**Modulo per la presentazione delle osservazioni per i piani/programmi/progetti sottoposti a procedimenti di valutazione ambientale di competenza statale**

ID: Codice procedura (ID\_VIP/ID\_MATTM):10844

Impianto per la produzione di energia elettrica da fonte eolica, costituito da 6 aerogeneratori della potenza complessiva di 37,2 MW, un sistema di accumulo da 25 MW e relative opere connesse in località "Rempillo" nel comune di Pitigliano (GR).

# ALLEGATO alle OSSERVAZIONI all' IMPIANTO EOLICO denominato REMPILLO nel COMUNE di PITIGLIANO ( GR). Comp

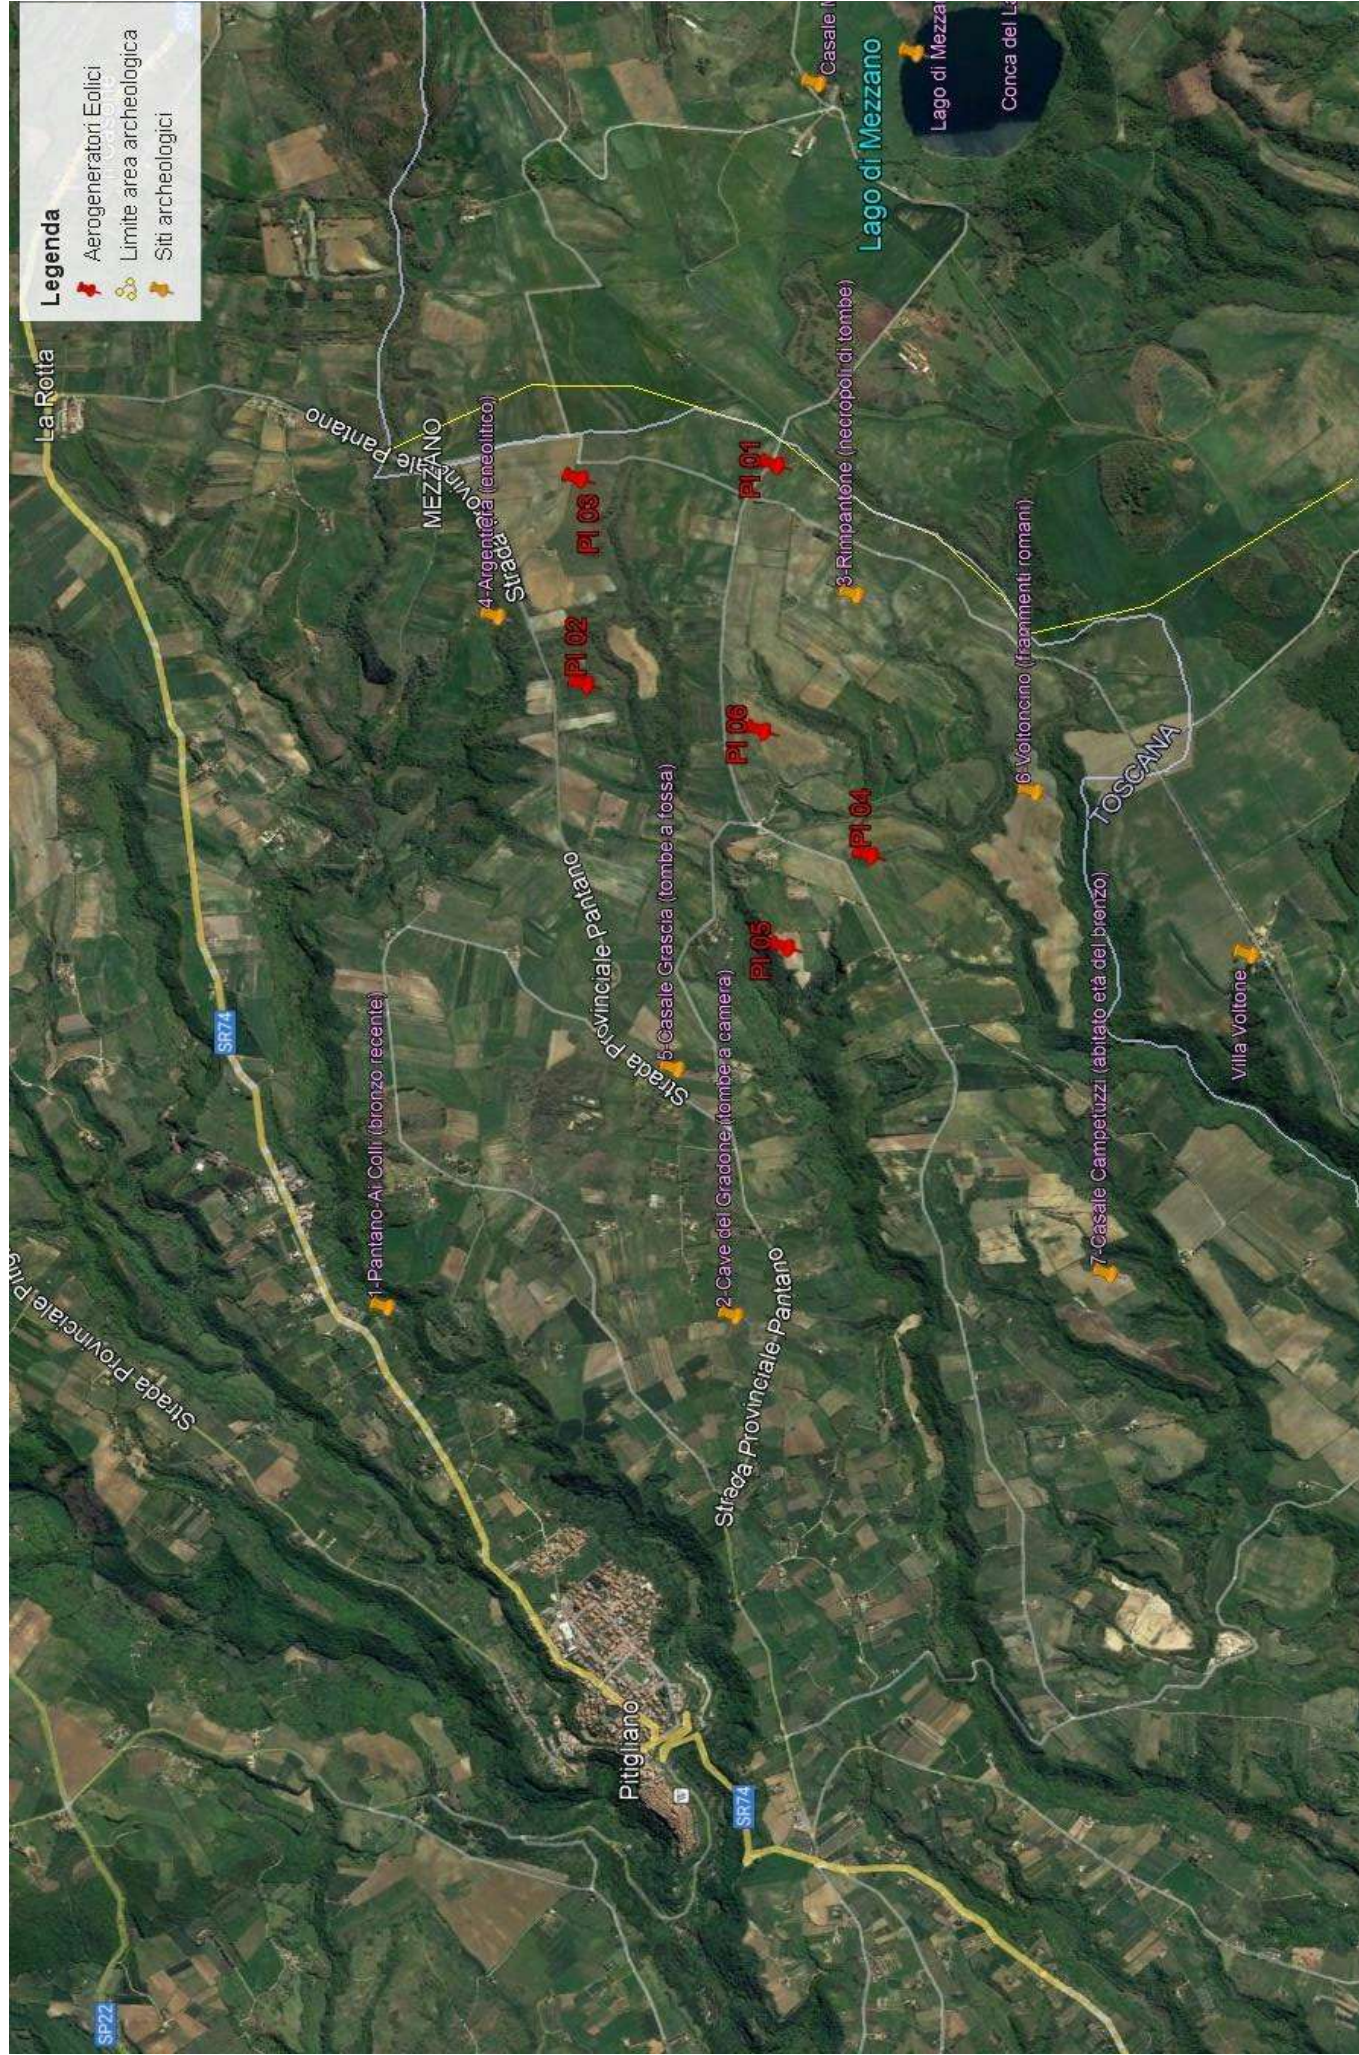
Inoltre, la zona in cui insisterebbe l’impianto eolico industriale Rempillo è compresa nelle fasce di rispetto di 3 km di diversi beni archeologici tutelati dalla parte II del Codice dei Beni Culturali (vedi Allegato, immagine n. 3). Inoltre le pale P04 e P05 ricadono all’interno di un’area archeologica che la Proponente vorrebbe cancellare per il semplice fatto che non è riportata nel documento regionale ma nel documento provinciale come meglio dettagliato nell’Osservazione n. 5. Alla luce di quanto documentato appare chiaro quindi che la collocazione dell’impianto non ha tenuto conto alcuno dei vincoli dell’area nella quale è stato progettato e l’inserimento dell’impianto eolico nel paesaggio e sul territorio non è corretto (Allegato IV delle Linee guida nazionali di cui al D.M dello Sviluppo economico del 10.09.2010).

- h) Le zone di interesse archeologico evidenziate nell'immagine n. 3 a cui si aggiungono anche l'importante abitato protostorico di Sorgenti della Nova e Ruderii del Castello altomedioevale che si trovano a circa 4 km dalle aree in cui è stato progettato l'impianto eolico industriale. Poco più lontano i resti del castello medioevale "Morroneccio". Nell'area vasta le preziose necropoli eneolitiche (Poggi Alti) ed etrusche di Pitigliano, Sovana e Sorano.
